710 - INSP
 ISO/IEC 17020
 Origineel verslag

Verkoop [Afd 8.4.2]

Verslagnummer: 32/10122024/41566/1/1

Inspectie adres: Palmstraat 22/2de verdieping,
 2950 Kapellen (België)
 De fundering dateert van: Voor 1 oktober 1981
 Type: Verkoop [Afd 8.4.2]

Elektrisch bord

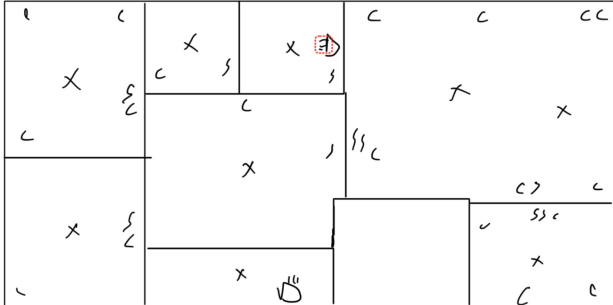
- Het eendraadsschema en situatieplan zijn niet aanwezig. - oAfd 3.1.2.1
 - Het verdeelbord is onvoldoende gemarkeerd. Individuele markering, voedingsspanning en/of gevarendriehoek ontbreken. - oAfd 3.1.3.3; Afd 9.4.1

- De houders van de penautomaten zijn niet uitgerust met een kaliberstuk. - oAfd 5.3.5.5.a
 - De vermeldingen tegen overstromen op de beschermingstoestellen zijn niet zichtbaar. - oAfd 5.3.5.5; Afd 8.2.1
